De: Daniela Maria Soto Orozco
Enviado el: viernes, 12 de junio de 2026 5:10 p. m.
Para: 'Consortio Proco'; Isolier Andres Eguis Benitez; Jenny Consuelo Camacho Araque
Asunto: RE: Rem. OF-112-FDLSC-COP-803-2025 - Radicación Informe Final de Apropiación y Balance de Cantidades

El Consorcio Pro Contención 2025, mediante comunicado OF-112-FDLSC-COP-803-2025 del 02 de junio de 2026, remitió por medio electrónico el Informe Final de Apropiación y Balance de Cantidades correspondiente al Contrato FDLSC-COP-803-2025. Una vez realizada la revisión de la documentación allegada, se identificaron los siguientes documentos:

Ilustración 1. Información remitida por el contratista.

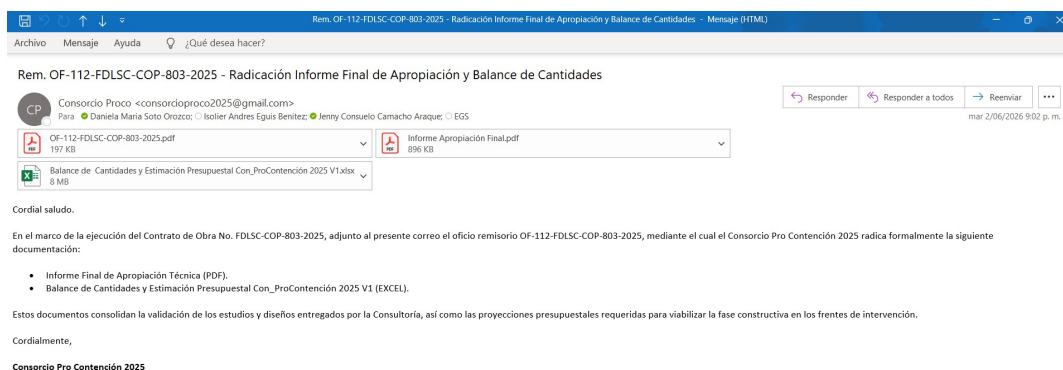
No obstante, durante la revisión de la información remitida se evidenció la ausencia de los planos detallados de implantación final de las obras y del cronograma de ejecución correspondiente. La falta de estos documentos impide realizar una verificación integral del balance de cantidades presentado y limita el adecuado seguimiento y control técnico de las obras proyectadas, por lo que se requiere sean anexados al documento, así como con la información asociada a los levantamientos topográficos realizados, y recopilación de información de las empresas prestadoras de servicios públicos.
